地域開放スペースの配置について

○ 今までの協議会での検討内容を基に、法規制を踏まえて設計を行った結果、第5回安佐市民病院跡地活用推進協議会から変更が必要となった部分について報告する。

変更前平面図

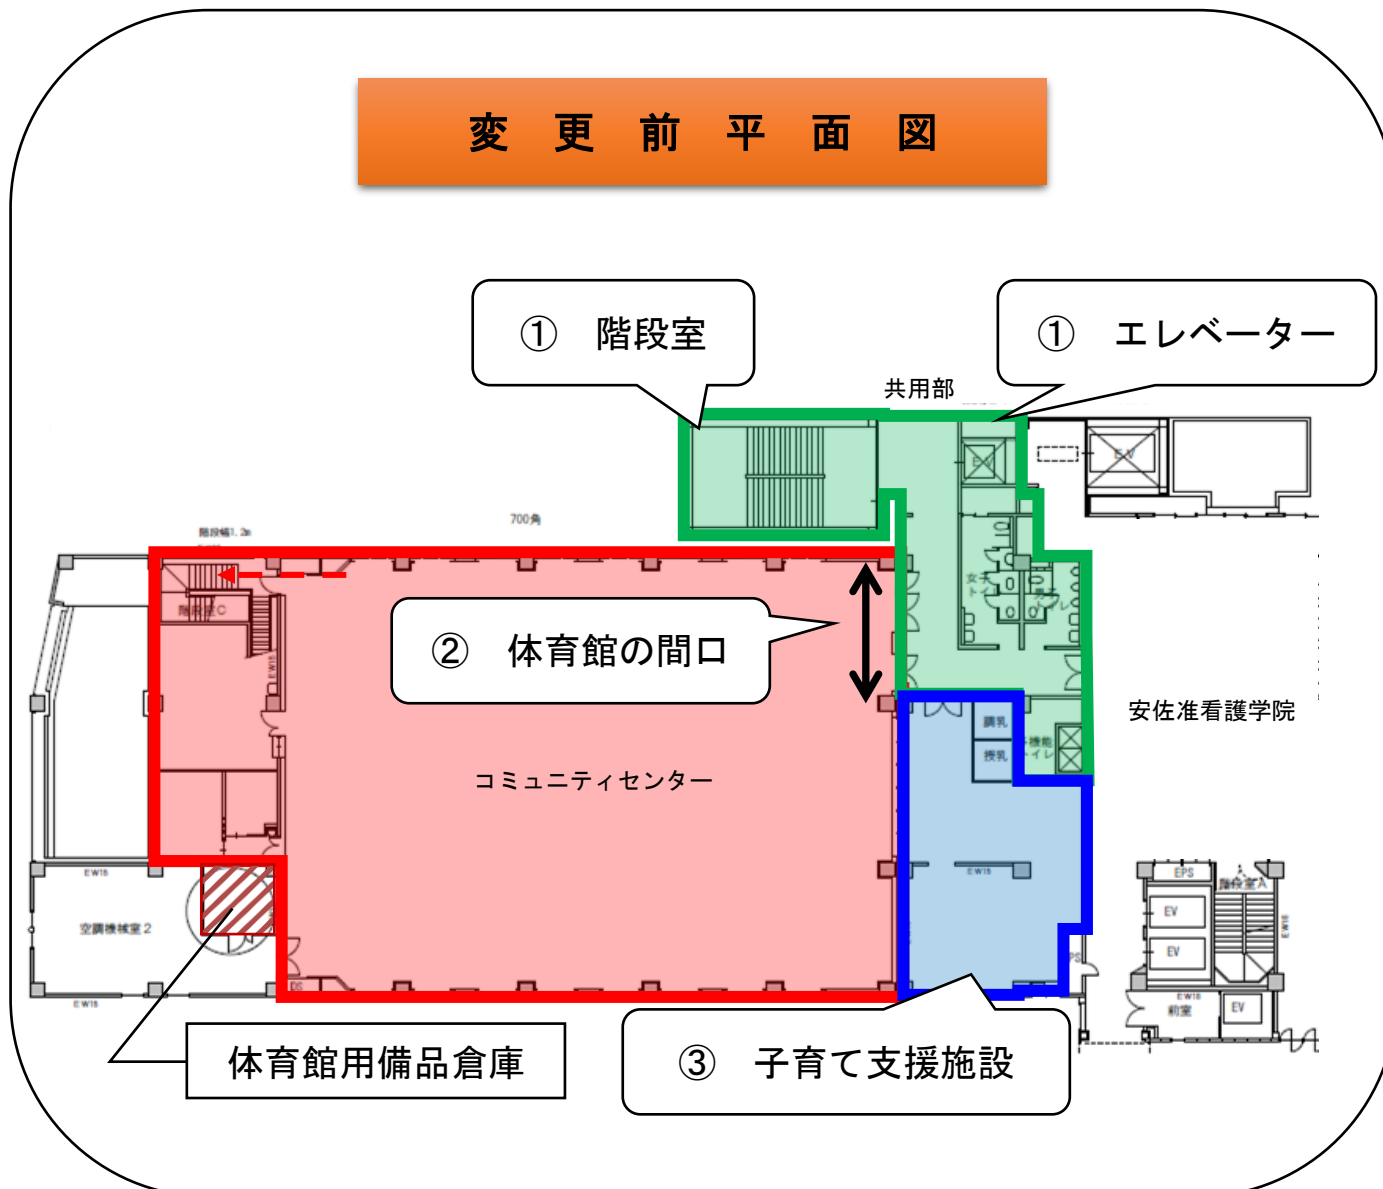
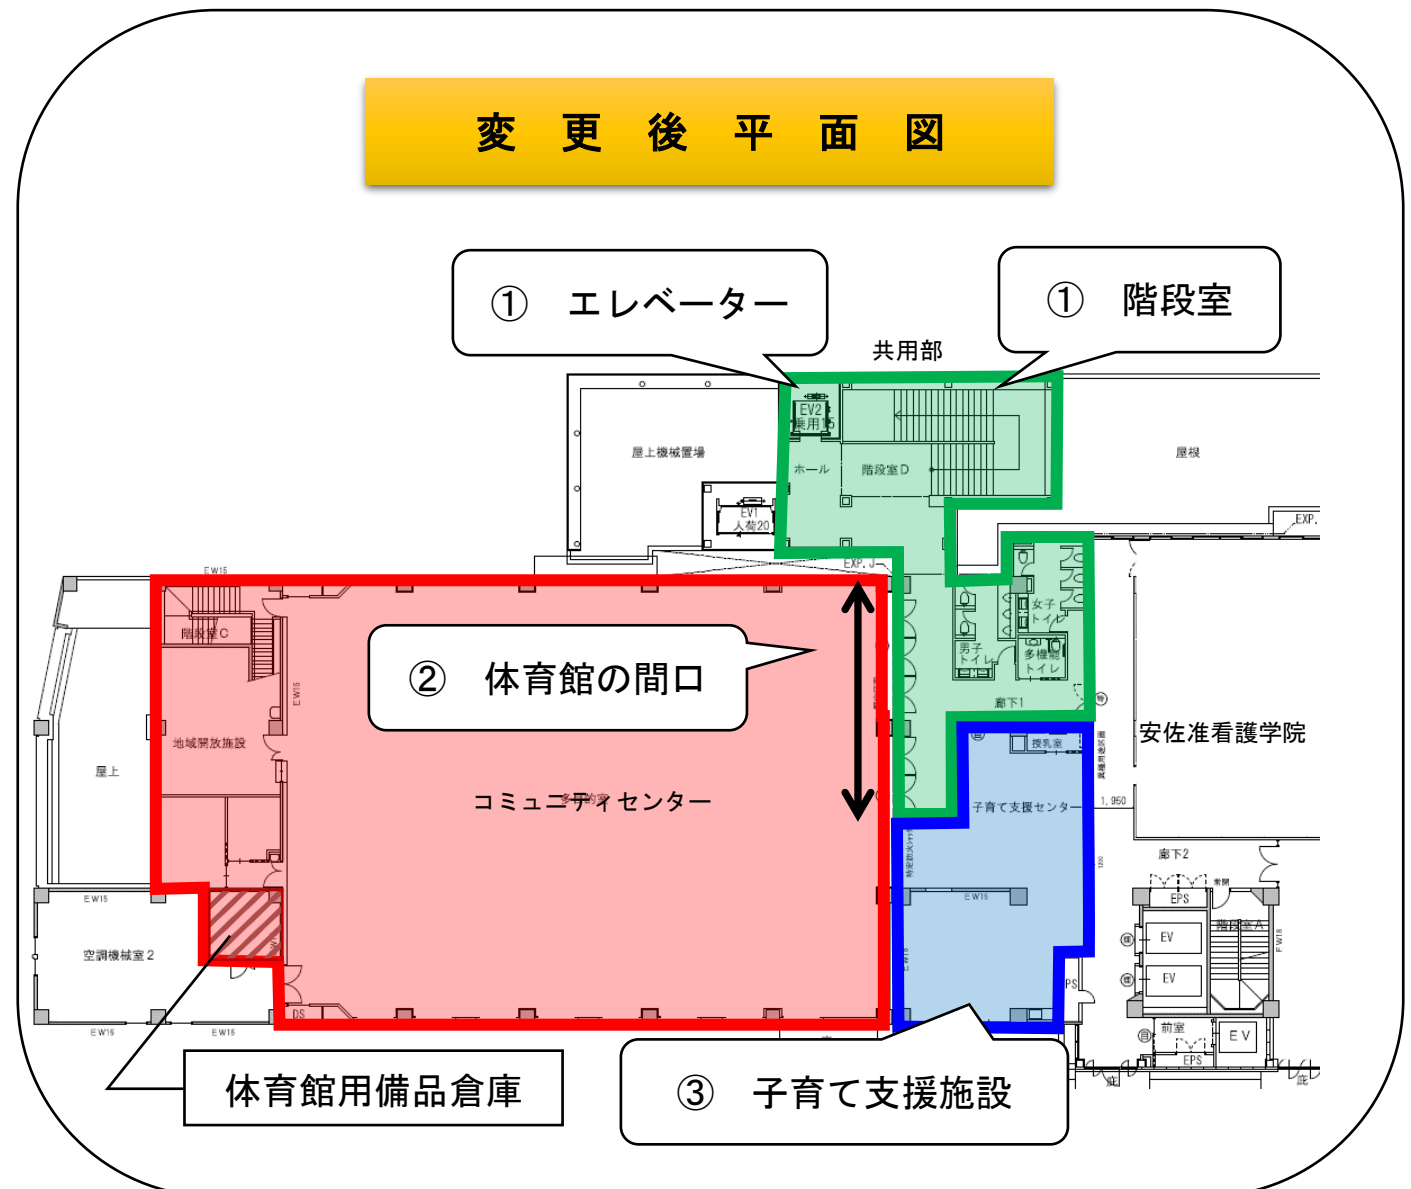
① 階段室とエレベーターの位置について

- ・ 日影規制のため、階段室とエレベーターの配置を変更

③ 子育て支援施設について

- ・ ②の体育館の間口の変更により、子育て支援施設の配置を一部変更

② 体育館の間口について

- ・ 避難規制のため、体育館の間口を広くするように変更

④ その他

- ・ ①～③に合わせ、トイレや廊下の配置を変更

※ 子育て支援施設については、面積の増減なし
